工程指示 / 要求簡箋(E.I.)

工程指示編號：EI / 0982 / 19

工程名稱：觀塘裕民坊

工程項目：Glass Cladding 3/5003 室外收口改款(樣板層數量)

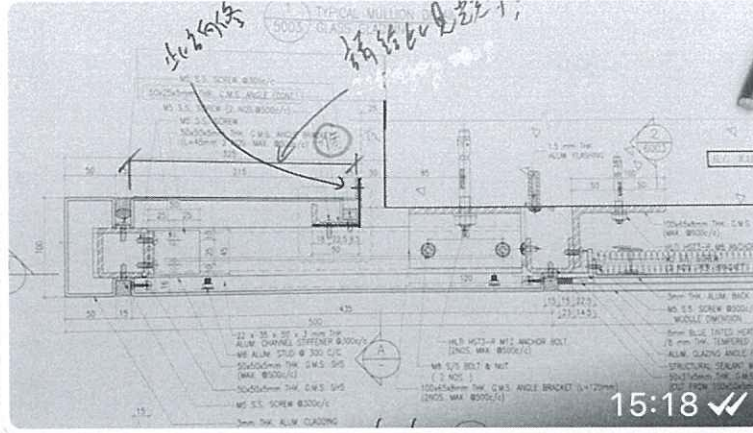
@Midi 民 @Midi 豪 @Midi 林繼勝
因喉阻，鋁板要在此方向修才可。
請給此見光尺寸，謝謝

見光尺寸是多少??請覆一下，謝謝

名称	室外收边铝板	制图	JH	2019.3.12	修改	A	B
材料	3mm 铝板	复核	DL	2019.3.15	日期	2019.3.16	2019.7.9
颜色	UCT803649 FXL-3	批准			图号	API-AP001

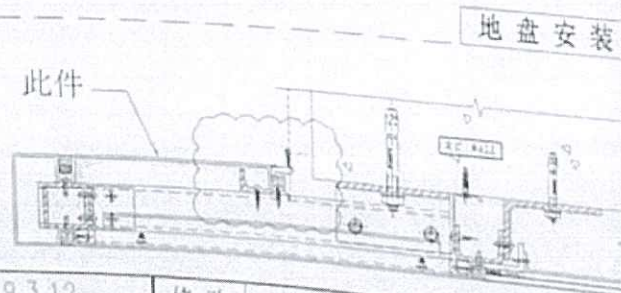
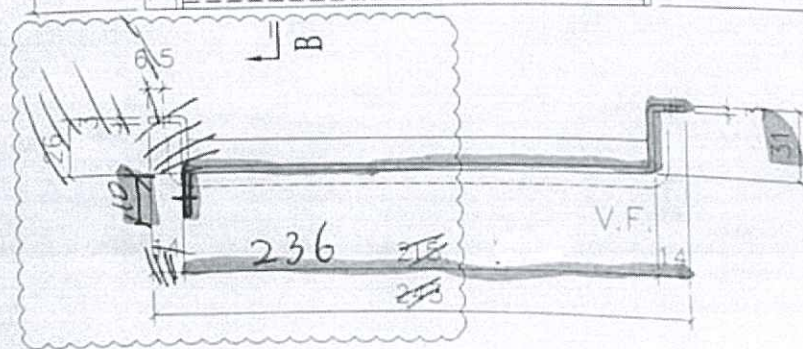
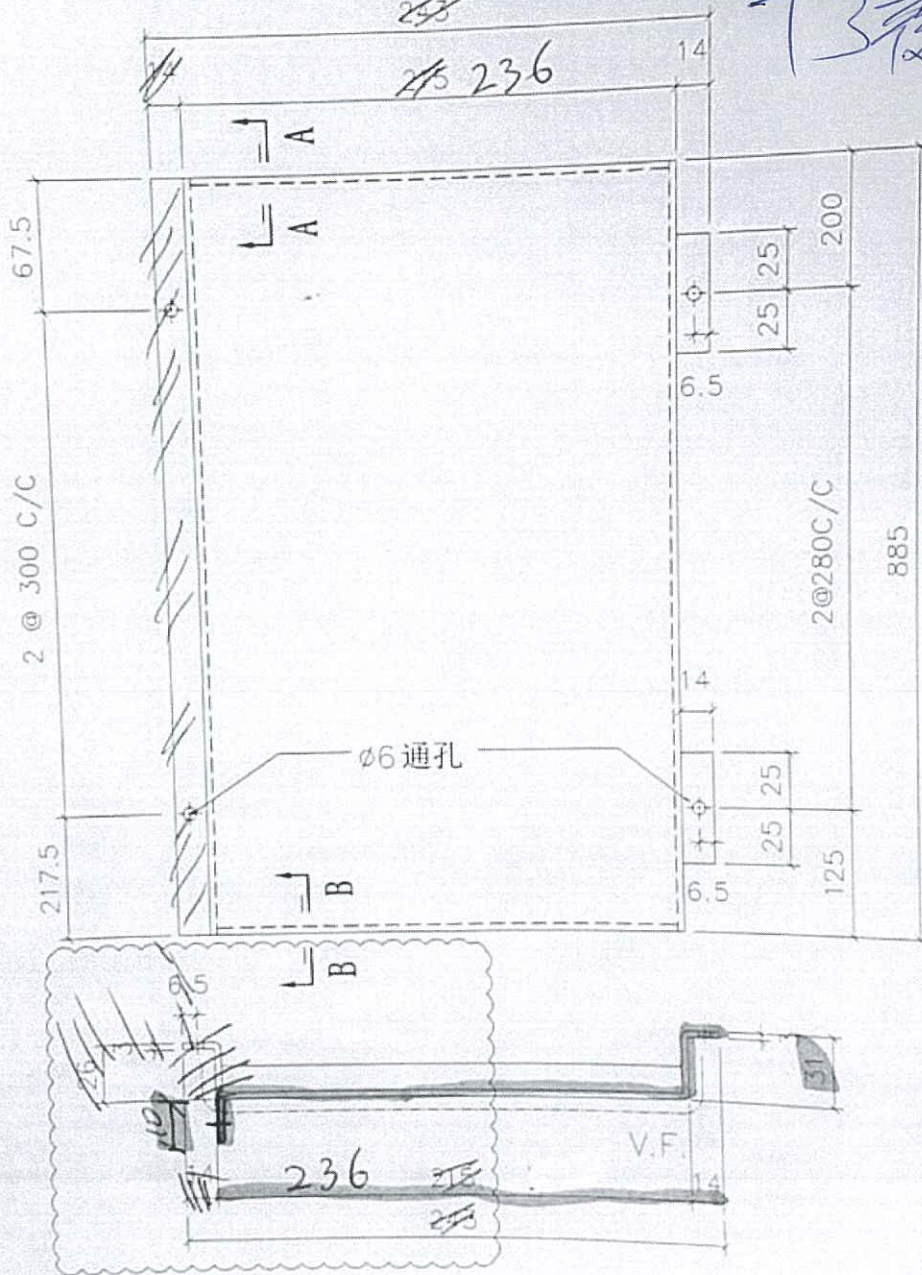
依据E10570修改

名称	室外收边铝板	制图	JH	2019.4.29	修改	A
材料	3mm 铝板	复核	DL	2019.4.30	日期	2019.7.12
颜色	UCT803649 FxL=3	批准			图号	API-AP204 (1 of 2)

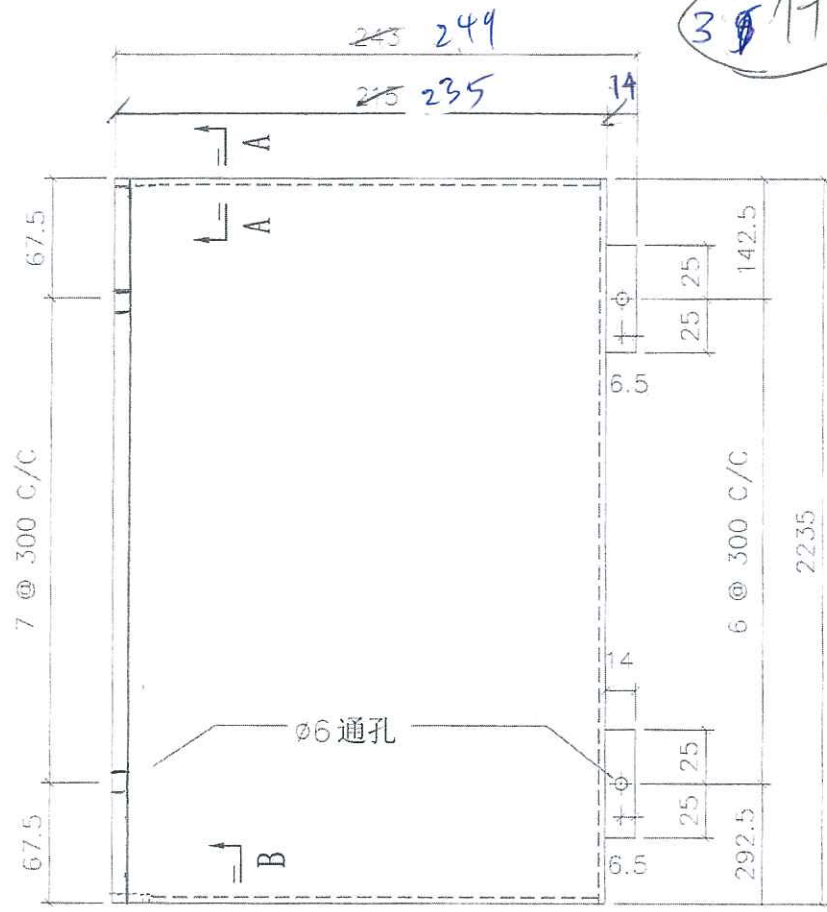
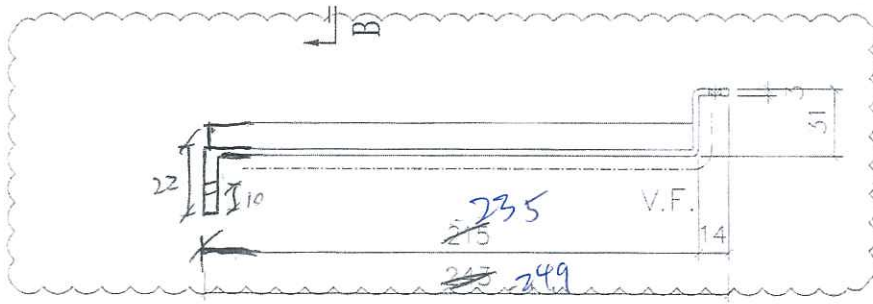
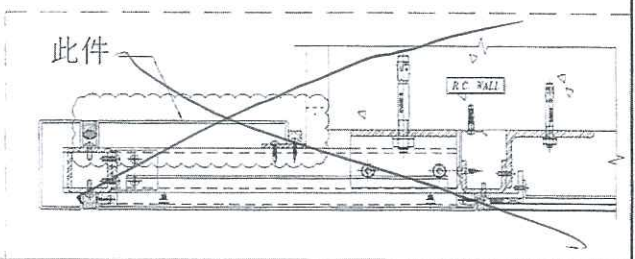
依据EI0570修改

相同位用1件

T3 AB T1H
~~T3 AB~~ T1A
~~T3 AB~~

3件

T1
 T3
~~T3~~

名称	室外收边铝板	制图	JH	2019.4.29	修改	A
材料	3mm 铝板	复核	DL	2019.4.30	日期	2019.7.12
颜色	UCT803649 FXL-3	批准			图号	API-AP201 (1 of 2)

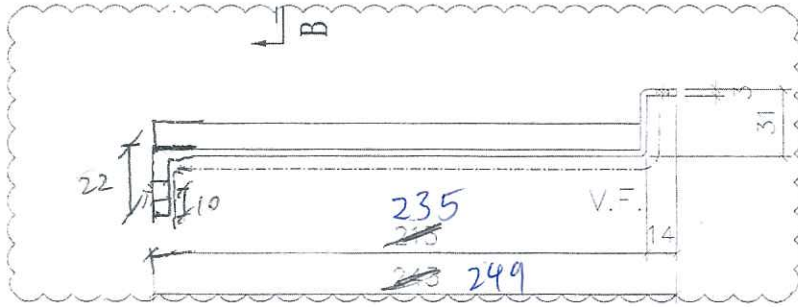
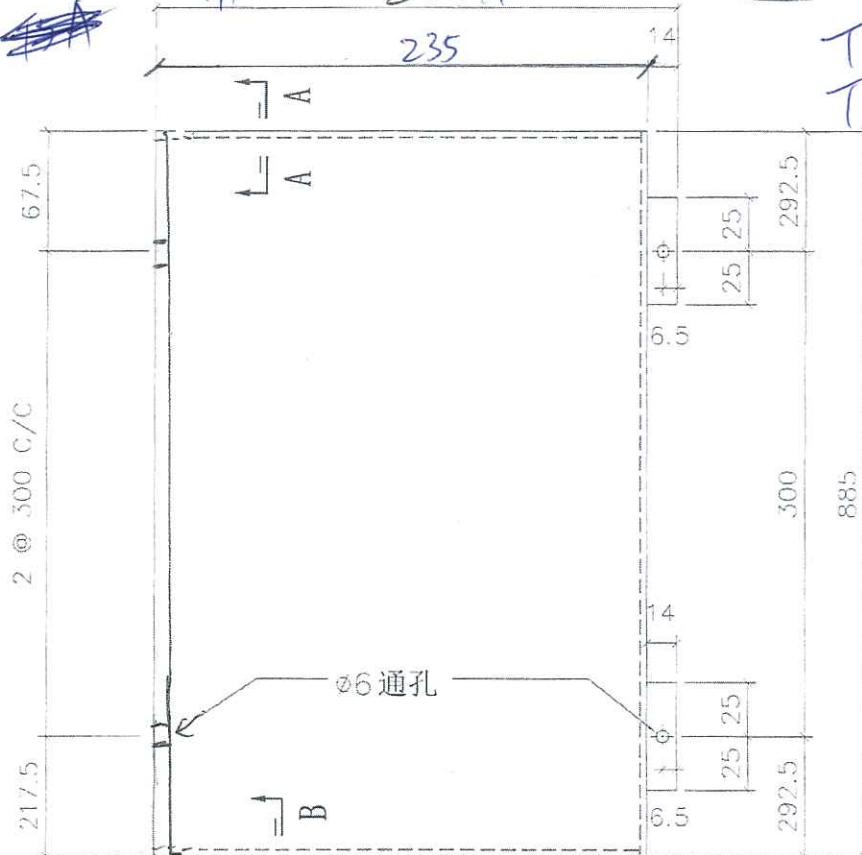
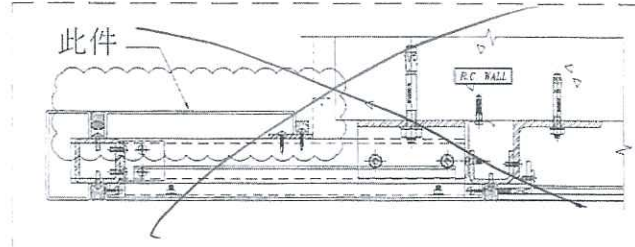
依据EI0570修改

T3 B T1 H ~~T2~~ 每个用2件
~~T1 A~~ T1 A 243 249
 6件
 T1
 T3

名称	室外收边铝板	制图	JH	2019.4.29	修改	A	
材料	3mm 铝板	复核	DL	2019.4.30	日期	2019.7.12	
颜色	LCT803649 FxL=3	批准			图号	API-AP204 (1 of 2)

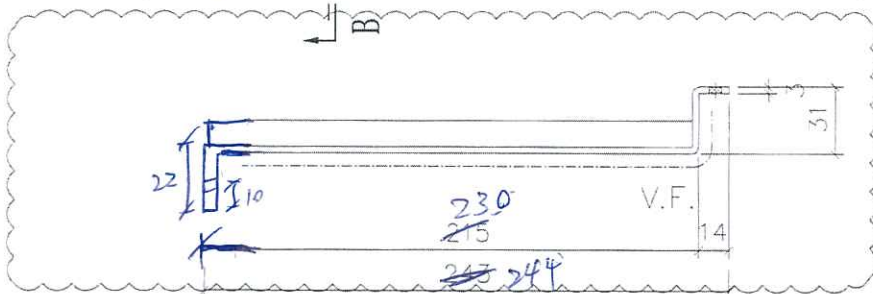
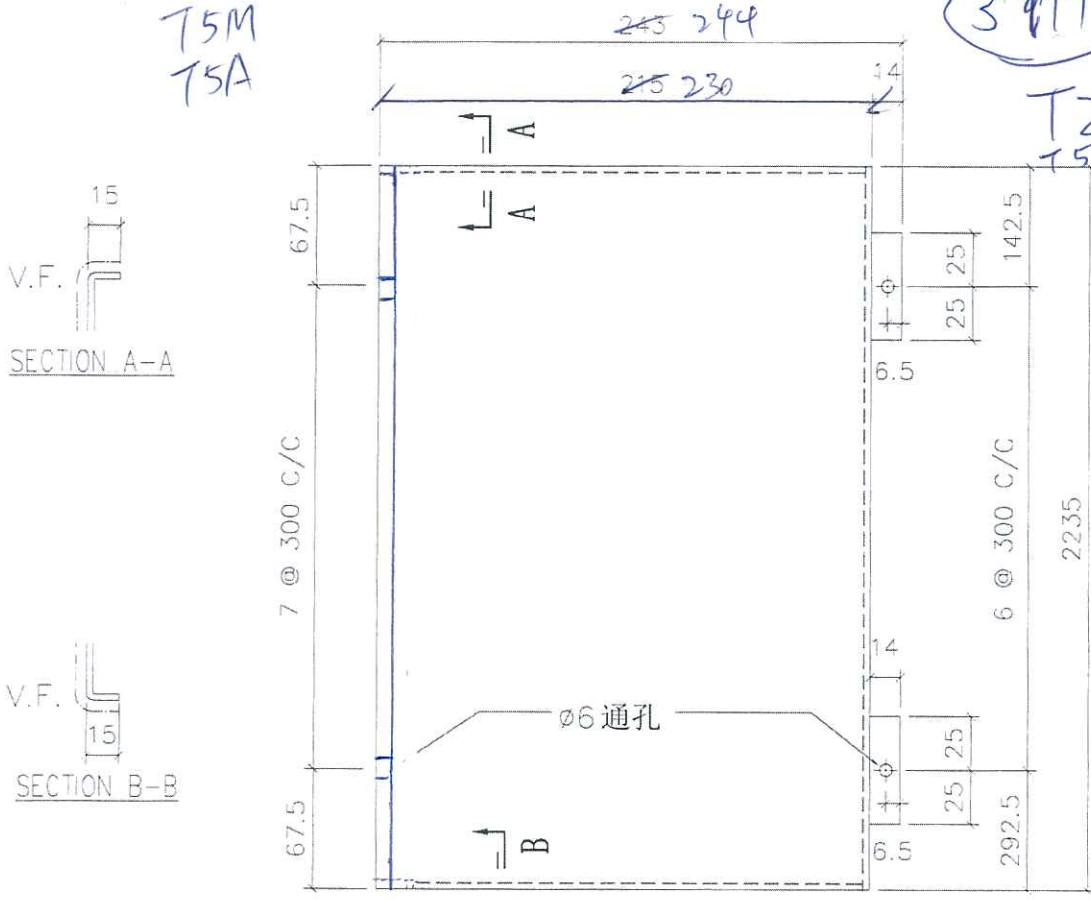
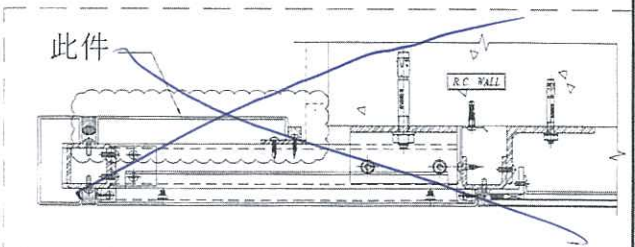
依据EI0570修改

T2 B

3件

T2用
T5

名称	室外收边铝板	制图	JH	2019.4.29	修改	A
材料	3mm 铝板	复核	DL	2019.4.30	日期	2019.7.12
颜色	UCT803649 FXL-3	批准			图号	APIAP201 (1 of 2)

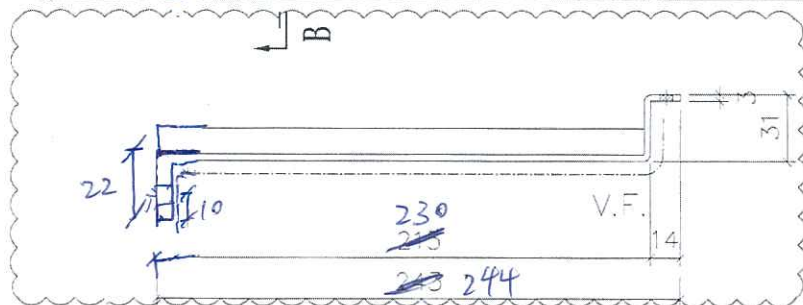
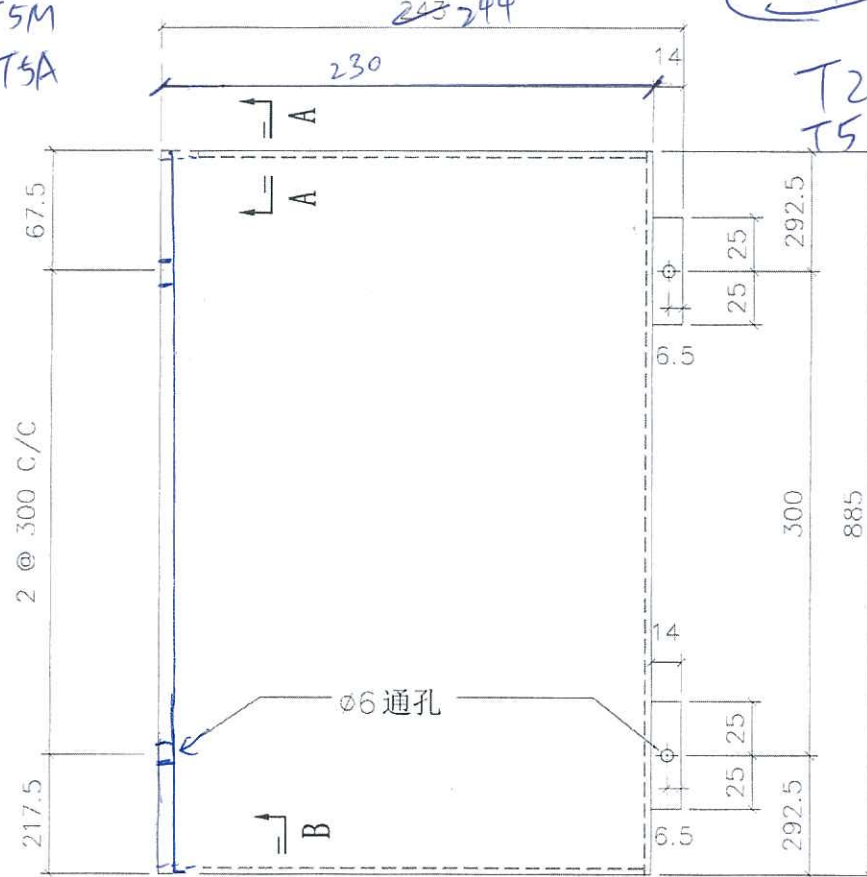
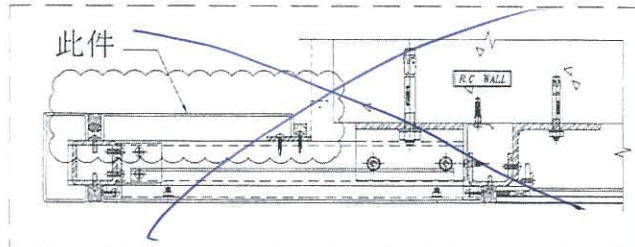
依据EI0570修改

T2A B
T5M
T5A
243 244
230
14
6.14
T2用
T5

3 TYPICAL MULLION DETAIL
5003 GLASS CLADDING

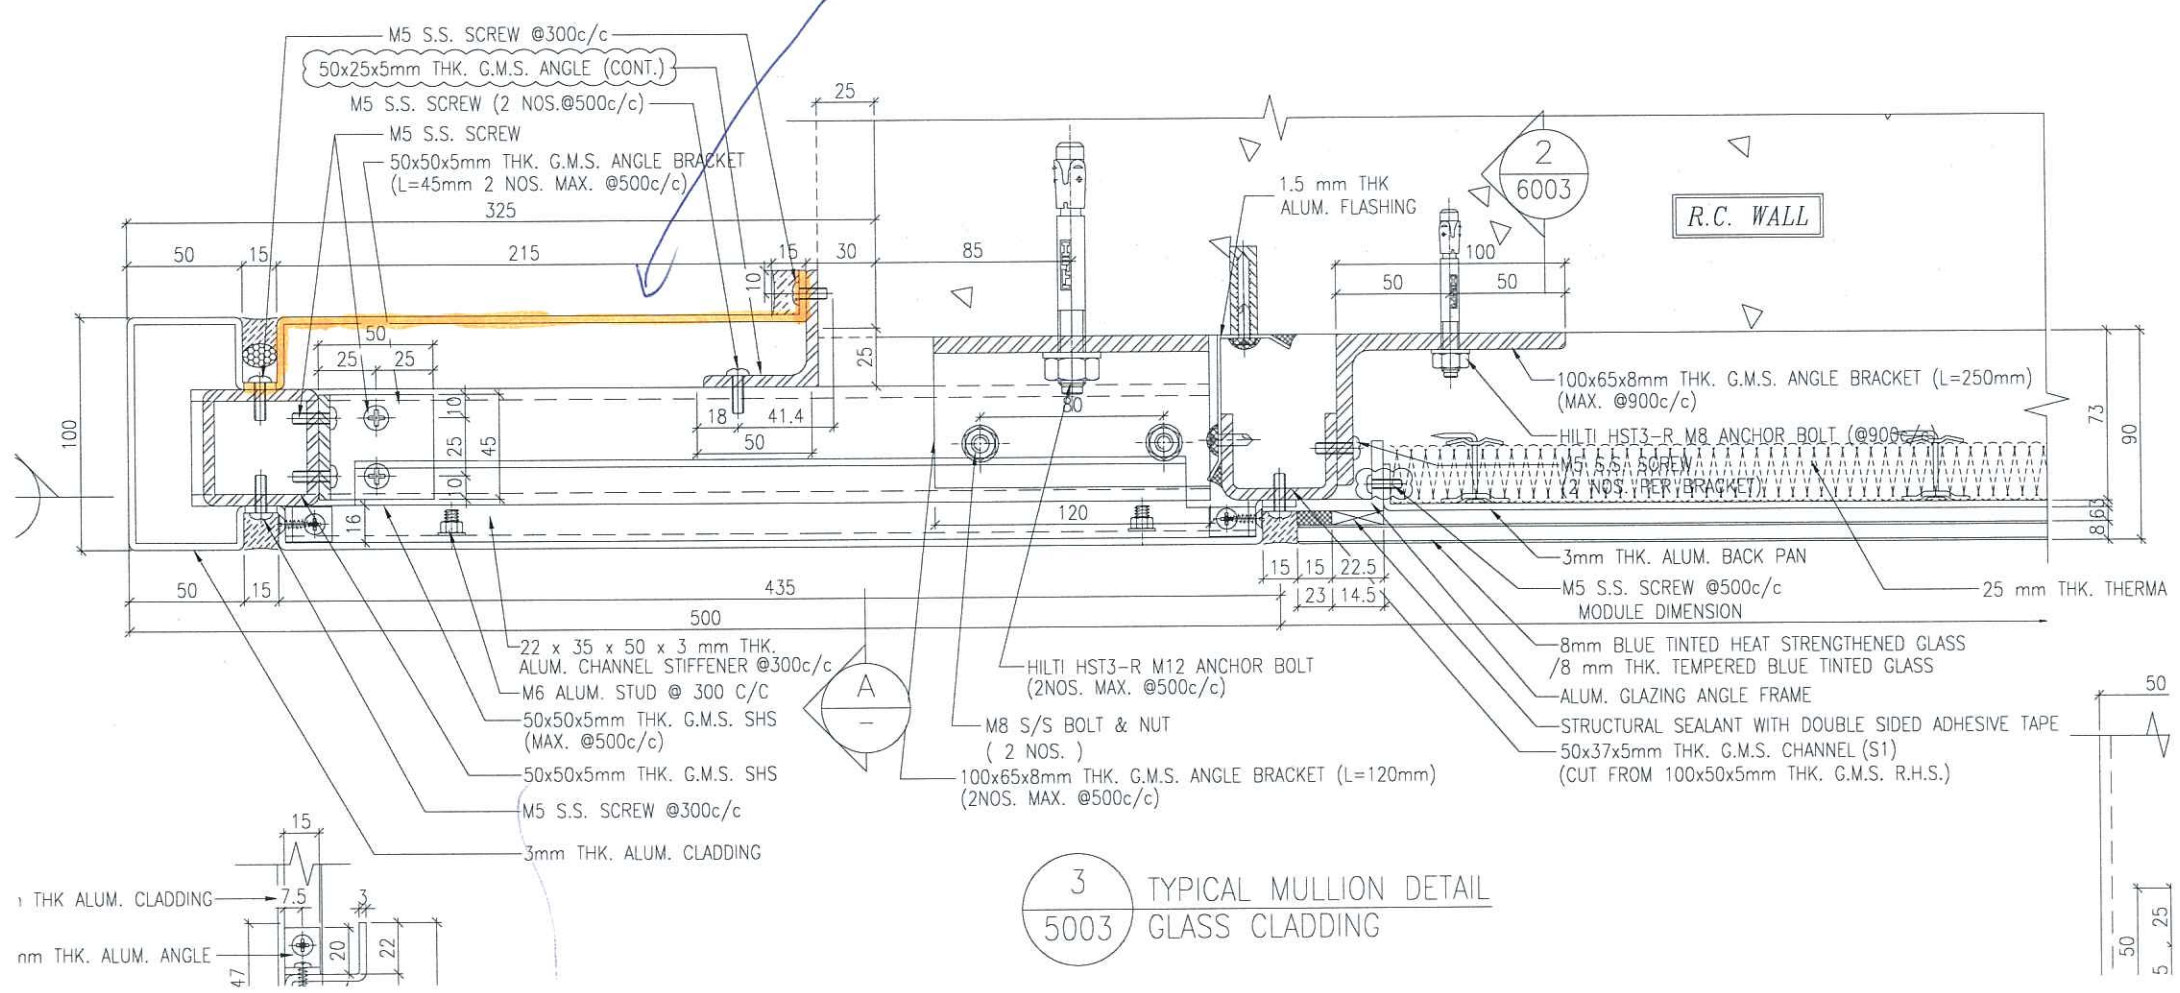
此樣
